## **SOLICITUD DE EVALUACIÓN DE IMPACTO AMBIENTAL**

### **INFORMACIÓN ACLARATORIA**

Por este medio yo, **Ing. Catherine Stephanie Durán Muñoz**, mujer, panameña, ingeniera, cedulada 6-713-1121 localizable en Avenida Centenario, frente al taller Pachito, Edificio de Larios Corregimiento de La Chitré, Distrito de Chitré, provincia de Herrera, correo: cys.group.inc@gmail.com, celular 6282-6704, en calidad de Presidente y Representante Legal de la sociedad denominada **C & S GROUP INC.** sociedad anónima, inscrita bajo Folio N° 155654426, de la sección de personas mercantil del Registro Público, con domicilio Distrito de Chitré, provincia de Herrera, propietaria de la Finca con Folio Real N° 30395819, código de ubicación Nro. 6001 en la localidad de Herrera del Corregimiento de Chitré, Distrito de Chitré, en la Provincia de Herrera, actuando en **CALIDAD DE PROMOTOR** del proyecto denominado **GREEN GARDENS RESIDENCIAL** presentamos dentro del tiempo oportuno formal contestación a su NOTA ACLARATORIA DRHE-SEIA-0782-2022 calendada de 30 de mayo de 2022.

Cuadro N°1, Fuente. Plano de lotificación Green Gardens Residencias

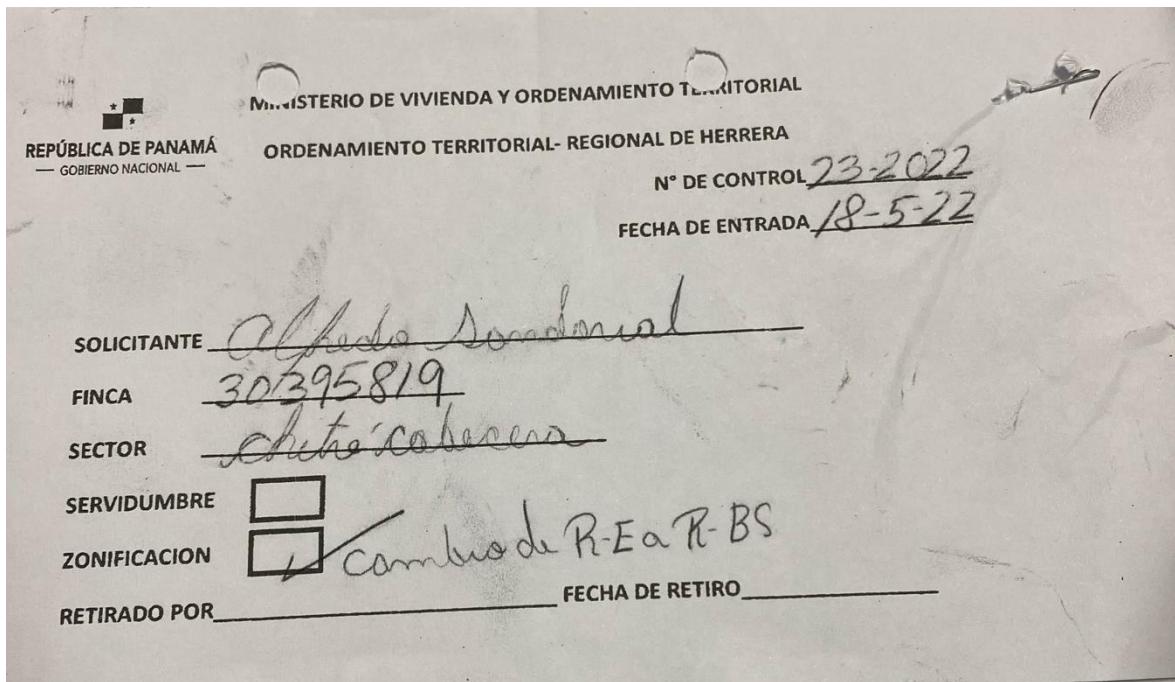
1. Establecer el Estudio de Impacto Ambiental y la documentación legal presentada que el proyecto se denomina “Green Gardens Residencias”, mientrás que el plano de planta general del proyecto, presenta un nombre diferente “Urbanización Green Gardens”. En la **Sección 5.0, Descripción del proyecto, obra o actividad** (pagina 15), se presente el Cuadro No. 1, Desglose de áreas Green Gardens Residencial, el cual no coincide con el desglose de áreas del plano de planta general del proyecto. Por lo antes expuesto:

a) Corregir el nombre del proyecto en el plano de planta general.

- b) Establecer el desglose final de áreas del proyecto. En caso de ser necesario la corrección del Cuadro de Desglose de áreas presentando en el plano de planta general, deberá presentar plano corregido.

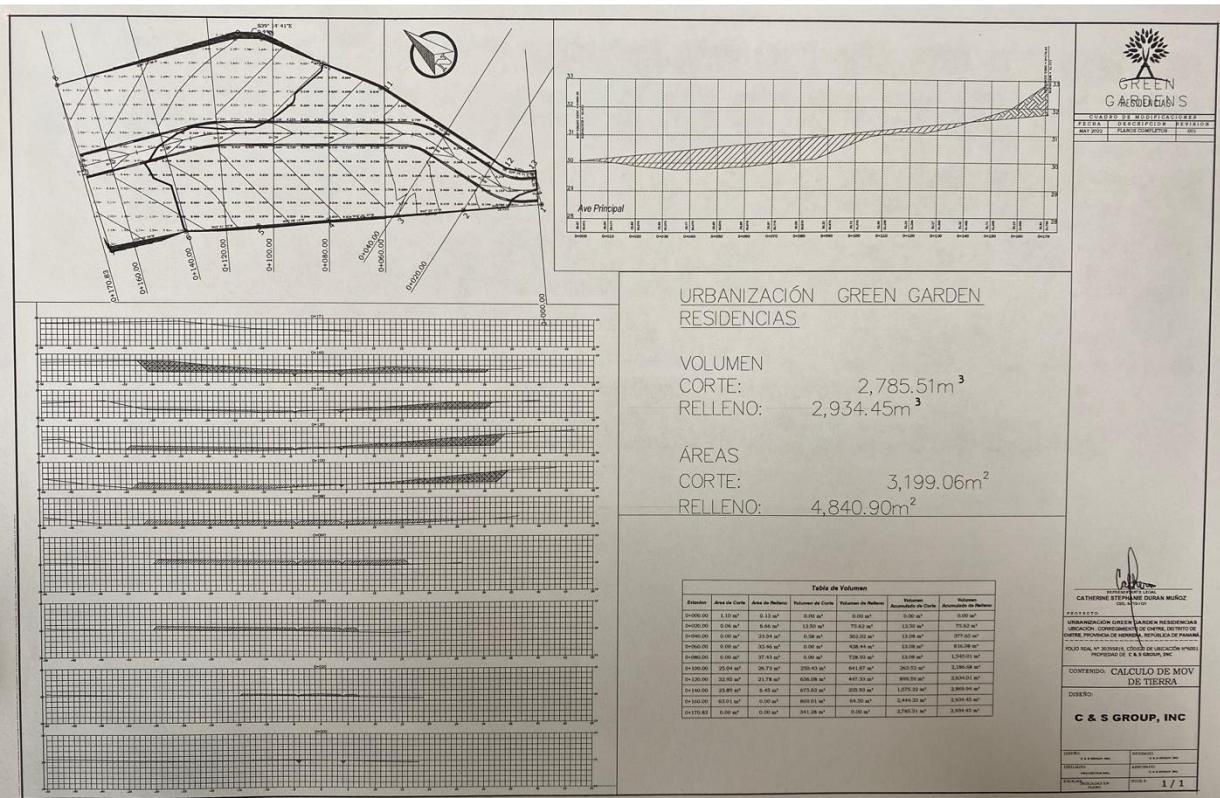
5. En la Sección 5.4.2 Construcción/ejecución (página 26), se indica que durante la actividad de adecuación del sitio: “*El movimiento de tierra será mínimo, ya que la mayor parte del terreno presenta una topografía plana y el promotor construirá adecuándose todo lo posible a la topografía del terreno*”. Consta en Informe de Inspección realizada por personal de Mi Ambiente- Herrera, con fecha 27 de mayo de 2022, que la topografía del área del proyecto es irregular, ya que existe secciones de la finca que presentan una mayor elevación, mientras que hacia el centro del terreno, se presenta una leve depresión. Por lo antes expuesto, el Promotor del Proyecto deberá:

- a) Indicar el volumen de adecuación de material para la adecuación de terreno (corte, relleno y nivelación del terreno).
- b) Presentar planos de adecuación del terreno (corte/relleno/nivelación), el cual debe estar firmado y sellado por profesional idóneo, dicho plano debe indicar lo siguiente:
  - i. Nombre del proyecto. Localización regional
  - ii. Polígono definido.
  - iii. Curvas de nivel con la topografía original de la finca.
  - iv. Curvas de nivel con topografía del acontecimiento propuesto
  - v. Terracería final del proyecto.

## MODELO CIPRÉS

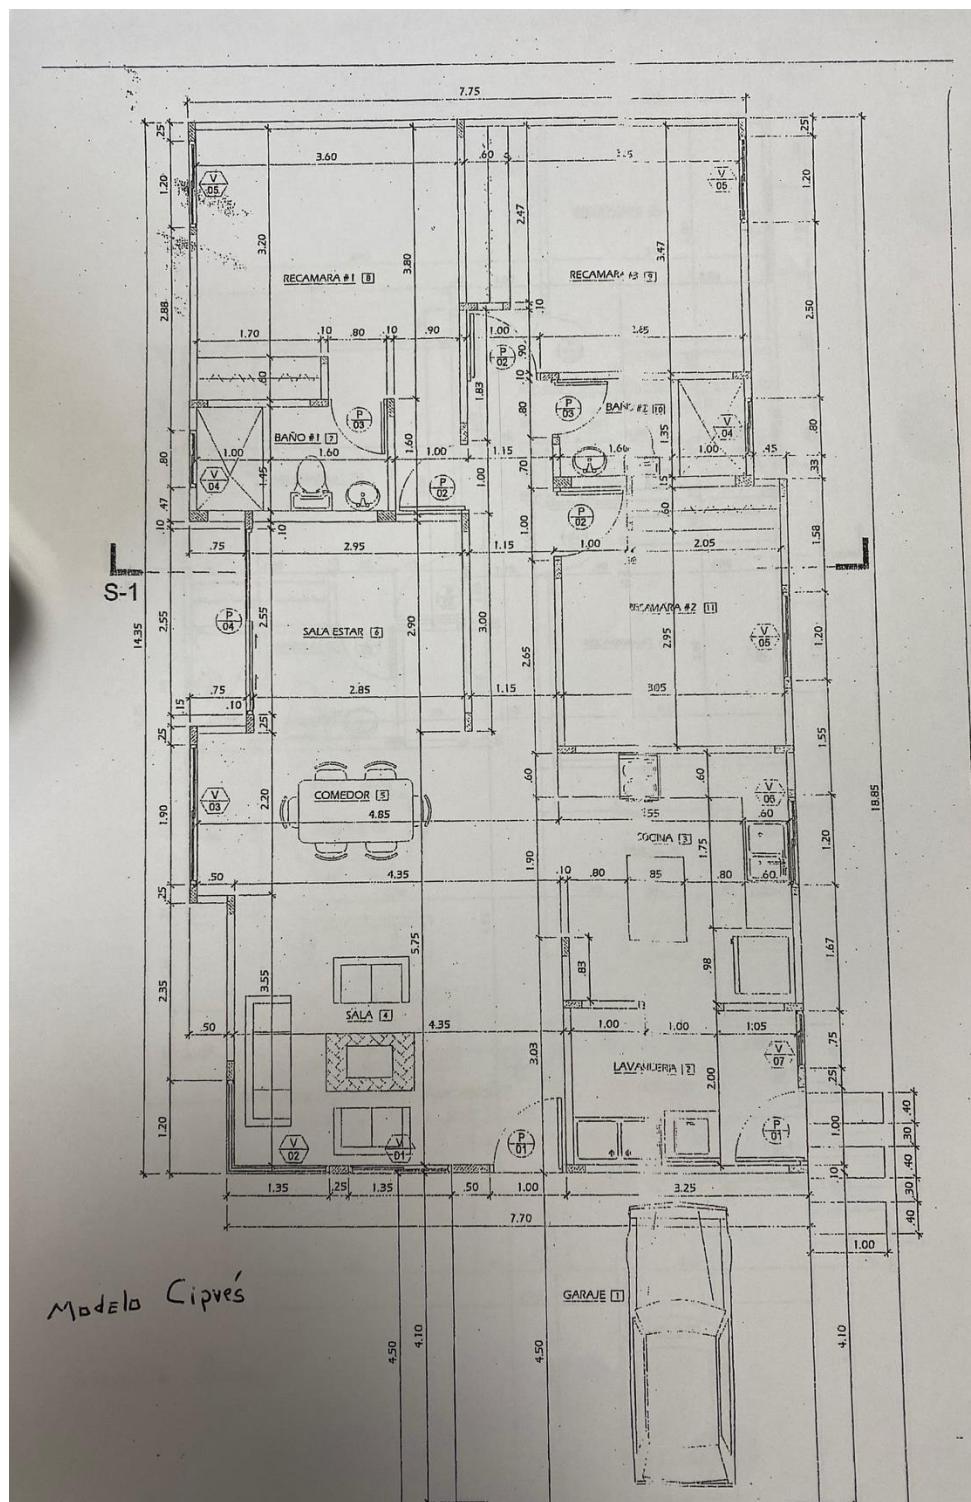
**6. En la Sección 5.5 Infraestructura a desarrollar y equipo a utilizar**  
(página 29), se establece lo siguiente: "Este proyecto urbanístico consiste en parcelar y servir una área de 8,040.00 m<sup>2</sup>, en donde se pretende construir unas 20 residencias, que van de 236.11 a 340.53 m<sup>2</sup> cada lote según su ubicación. La primera vivienda constará con área de construcción abierta de 19.44 m<sup>2</sup> y cerradas de 97.11 m<sup>2</sup> sumando un área total de 116.55 m<sup>2</sup> .. y la segunda vivienda constará con área de construcción abierta de 22.50 m<sup>2</sup> y cerrada de 111.49 m<sup>2</sup> sumando un área total de 133.99 m<sup>2</sup>". Por lo antes expuesto el Promotor deberá:

- a) Presentar planta arquitectonica de los distintos modelos de viviendas con su correspondiente deglose de áreas.
